NAŠE ZNAČKA: TSB/08968/2023

Věc – Subj.: **Vyjádření k projektové dokumentaci pro stavební povolení**
Stavba: „**Oprava hydroizolace budovy ČNB, Rooseveltova 18, Brno**“

Vyjádření k projektové dokumentaci: „Oprava hydroizolace budovy ČNB, Rooseveltova 18, Brno“

Situace:

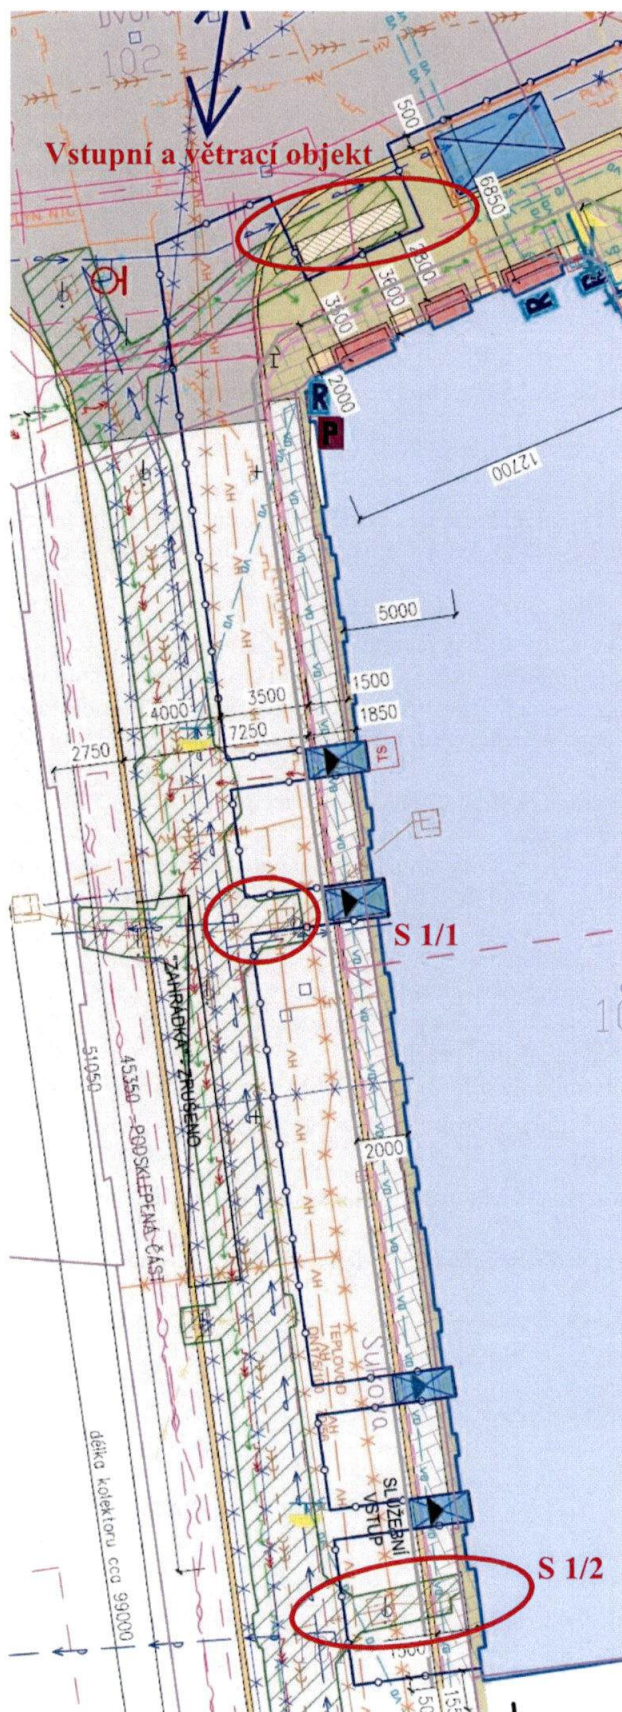
- V části řešené opravy na straně ulice Sukova prochází a stavbou je dotčena stavba sekundárního kolektoru Sukova. Konkrétně se jedná o rozrážky oz. S1/1 a S1/2 (odbočky) k objektu ČNB a vstupní a větrací objekt kolektoru.

- Při provádění výkopových prací musí být práce prováděny ručně s vysokou obezřetností, tak jak uvádí projektová dokumentace.
- Vstupní a větrací objekt, který slouží jako únikový východ z kolektoru, musí být po celou dobu stavby volný a přístupný. Nesmí být žádným způsobem omezena nebo úplně zamezena přístupová cesta k poklopu.

- U odbočky S1/2 požadujeme, aby v rámci provádění hydroizolace ze živičných pásů byla provedena tato izolace i na obnažených částech ostění odbočky. Tak jak je uvedeno v projektové dokumentaci.
